改善箇所説明図 ②

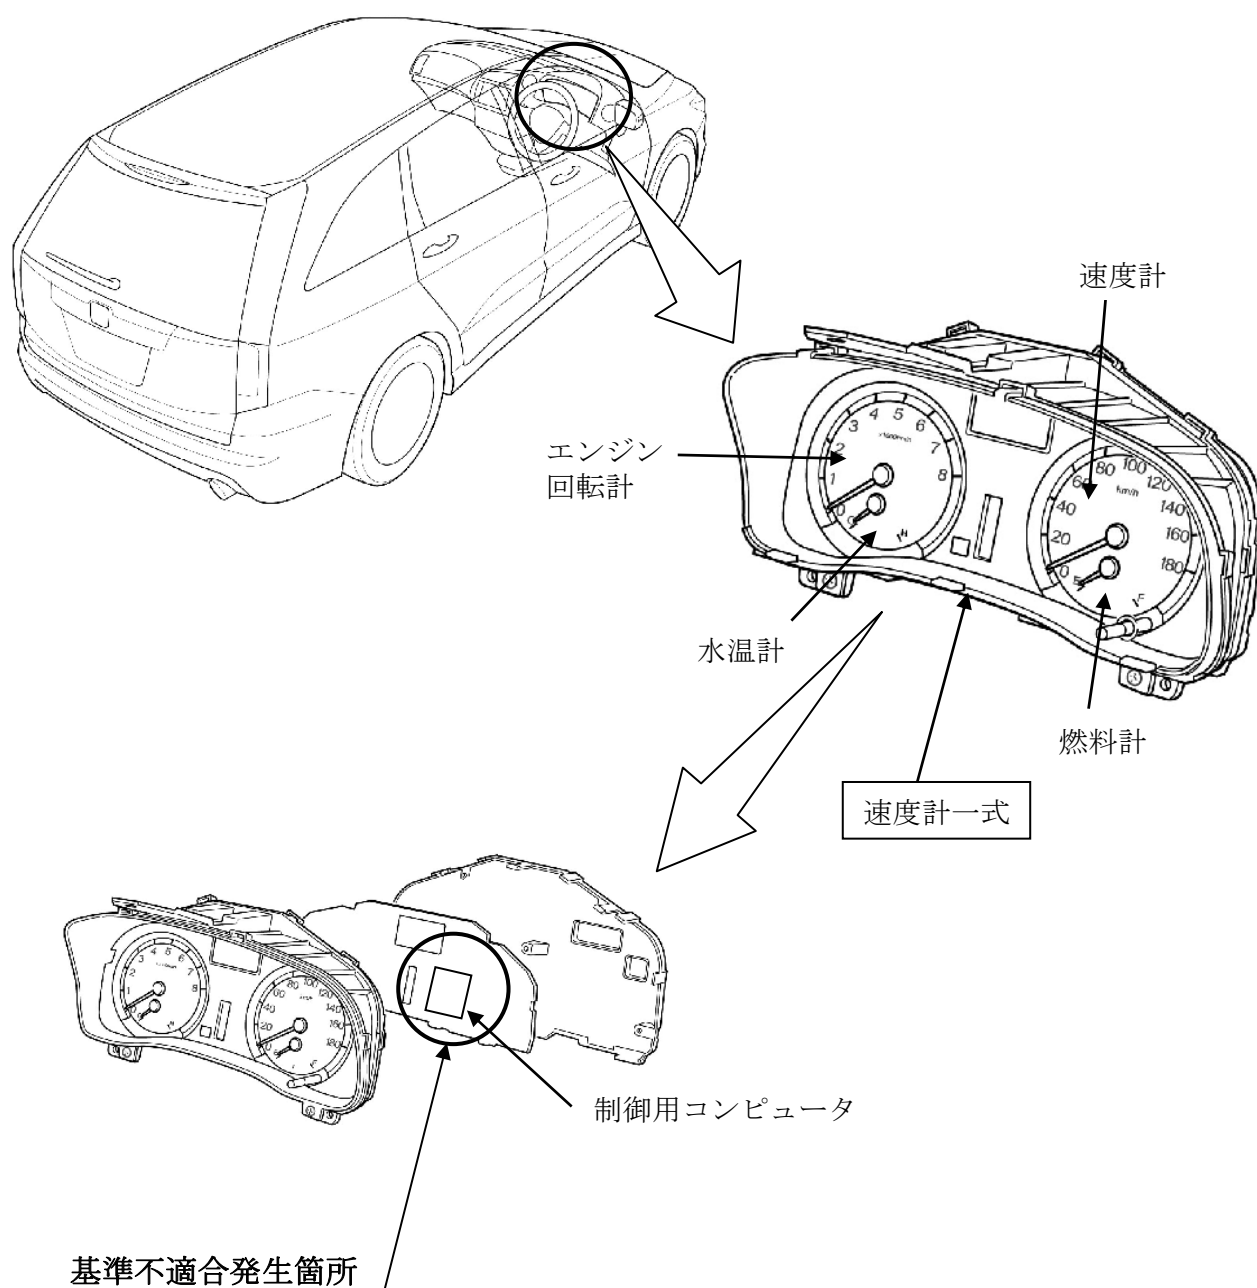
速度計等を制御しているコンピュータのプログラムが不適切なため、イグニッションスイッチをオフにした後、特定の時間でイグニッションスイッチをオンにすると、速度計の駆動処理が行われないことがある。そのため、速度計等が作動しなくなるおそれがある。

全車両、速度計一式を対策品と交換する。

識別：運転席ドアアップヒンジ下側ボルト頭部に黄色ペイントを塗布する。
